República Argentina
Ministerio de Transporte
PROYECTO DE MEJORA DE LA CONECTIVIDAD FERROVIARIA
A CONSTITUCIÓN - FERROCARRIL BELGRANO SUR

**Obra: "Viaducto Elevado Ferroviario en las Vías del Ferrocarril Belgrano Sur - Tramo Calle Diógenes
Taborda / Estación Constitución",**

CIRCULAR Nro. 4

PD: Se adjunta 01 plano de sección de viga típico y 01 plano de sección de viga tentativo.

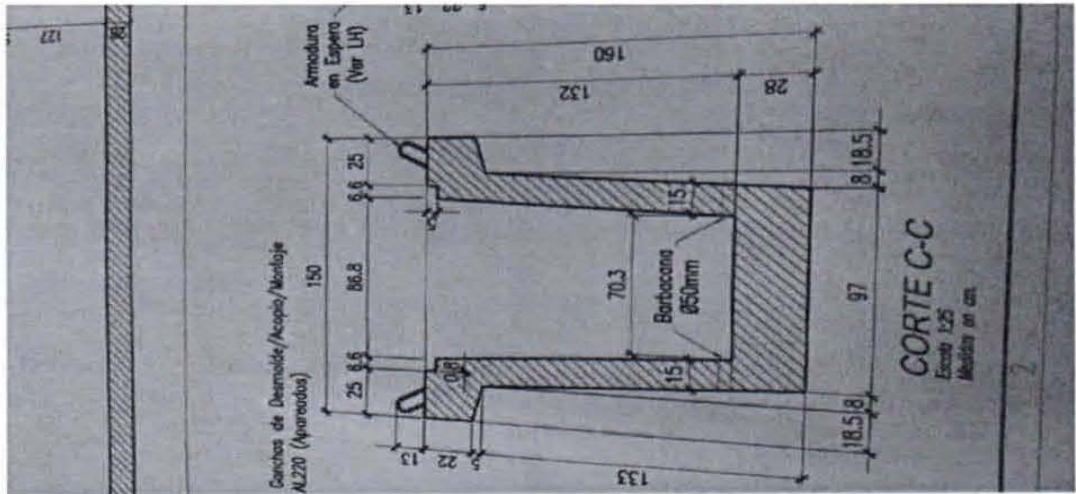
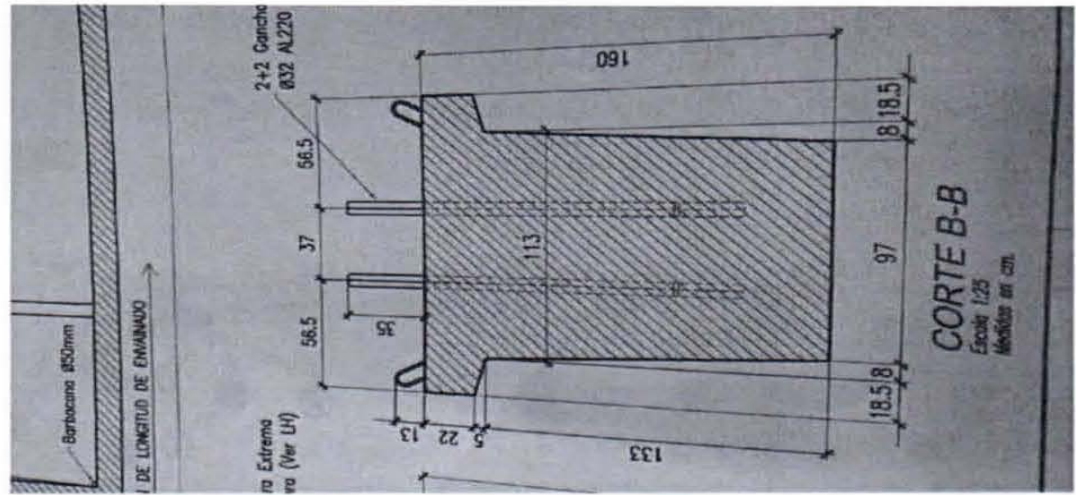
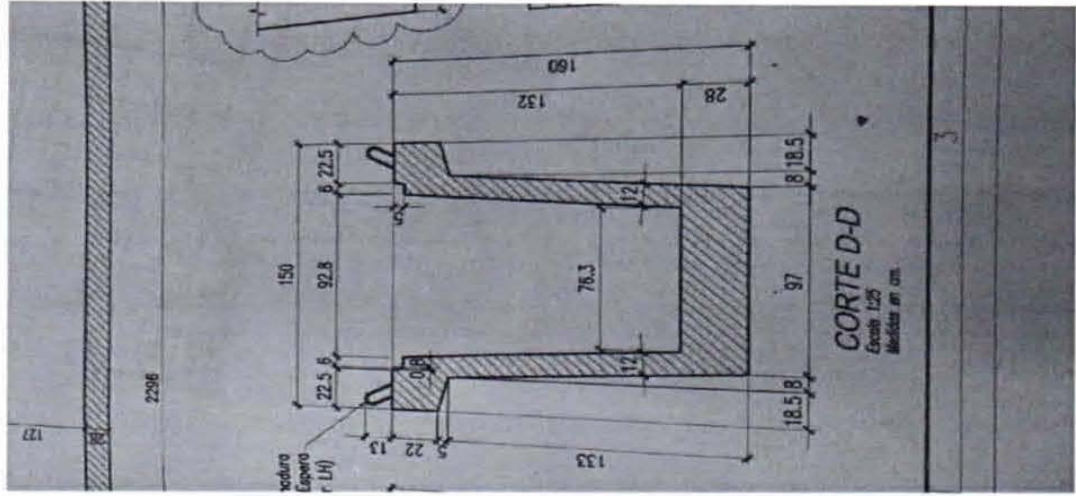
40. CONSULTA:

Nos dirigimos a Uds. a fin de consultar si a la licitación de referencia, se podrán presentar propuestas alternativas sobre el método de construcción del viaducto elevado, específicamente la sección de viga típico al propuesto en el pliego.

RESPUESTA:

Estése a lo establecido en el Pliego de Especificaciones Técnicas Particulares "ítem 1.1 PROYECTO EJECUTIVO E INGENIERÍA DE DETALLE A REALIZAR POR EL CONTRATISTA".
